OBJET : Avis du GRACQ et du Fietzersbond dans le cadre de l'enquête publique relative au réaménagement du côté est du boulevard Wahis, entre les carrefours Louvain et Léopold III (15/PFD/1946018).

Schaerbeek, le 16 janvier 2025.

Potelets

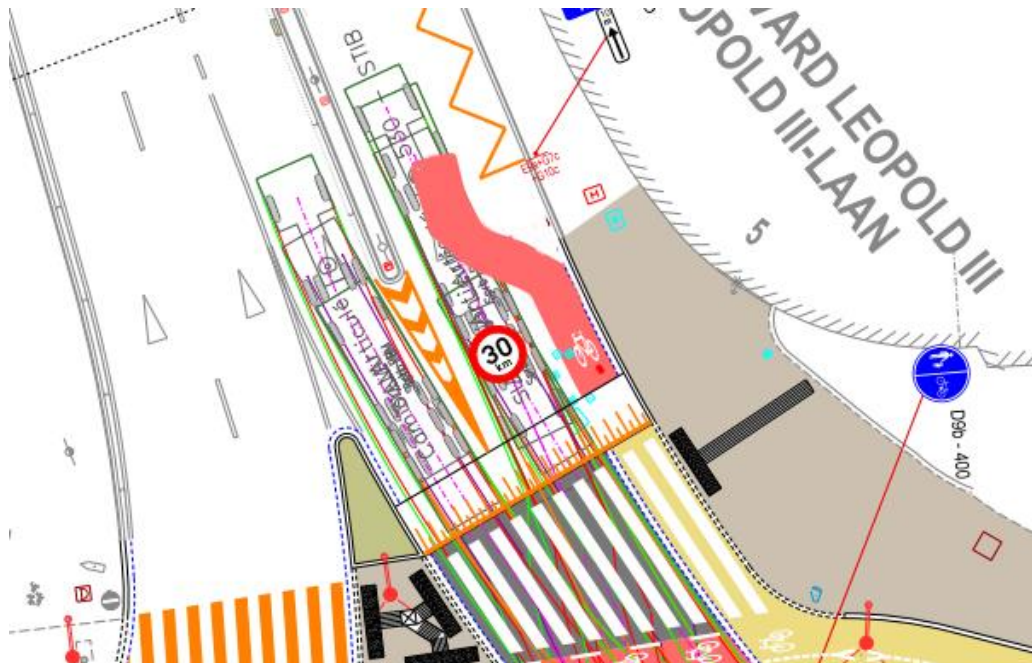
Les potelets ont pour objectif de prévenir le stationnement sauvage. Ils présentent cependant un risque de chute pour les cyclistes, avec des conséquences parfois graves : nos associations recommandent donc de **limiter leur présence au minimum** nécessaire.

Le projet prévoit le placement de 3 potelets (côté boulevard Léopold III) : nous demandons que ceux-ci ne soient pas inclus dans le projet de base, mais que le gestionnaire de voirie puisse les **ajouter par après dans le cas où ils s'avèrent nécessaires** pour prévenir l'intrusion de véhicules. Nous rappelons que l'ajout ponctuel de potelets peut être effectué sans permis d'urbanisme.
